改善箇所説明図

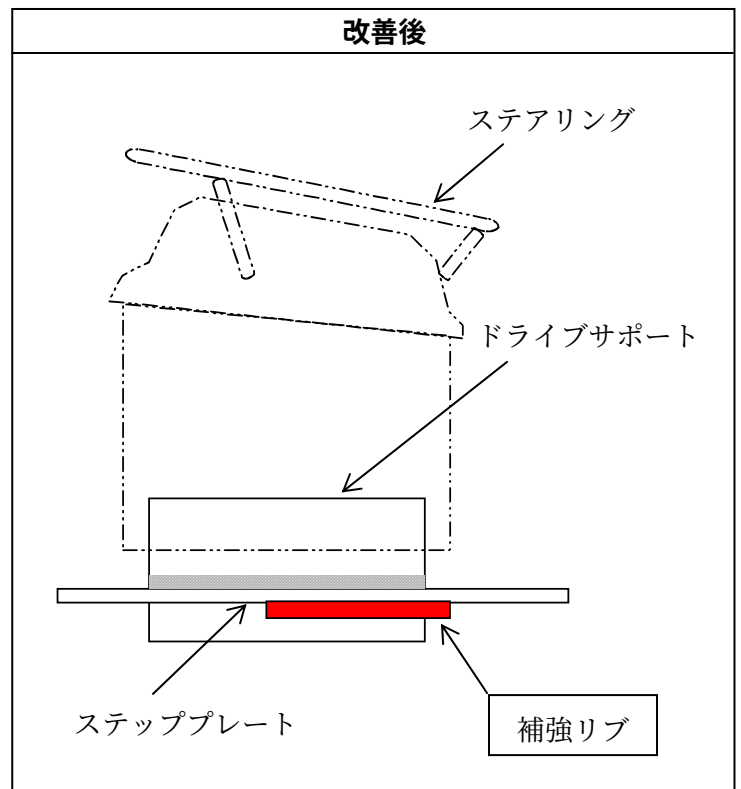
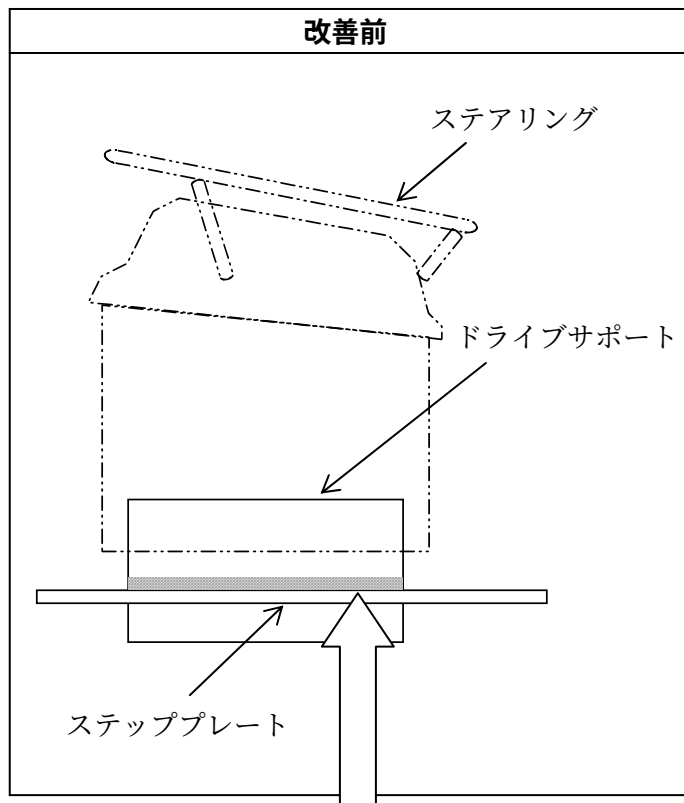
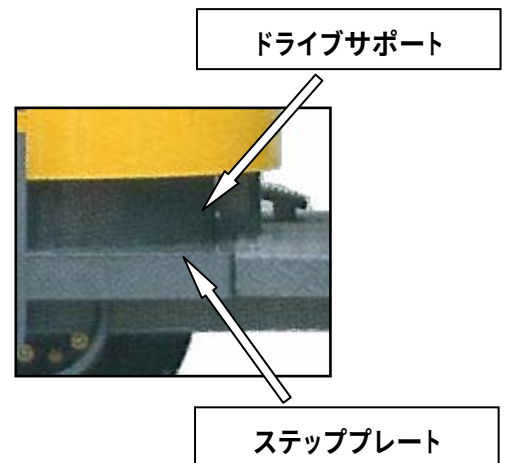
基準不適合発生箇所

車台フレームの溶接部分の強度が不足しているため、走行時の振動により操縦装置、動力伝達装置部分を支えるドライブサポートと荷台部分のステッププレートとの接合部の溶接箇所に亀裂が発生するものがある。そのため、そのまま使用を続けると亀裂が進行し、最悪の場合、ドライブサポートとステッププレートが分離して走行できなくなるおそれがある。

改善の内容

全車両、ドライブサポートとステッププレートとの接合箇所へ補強リブを追加溶接する。
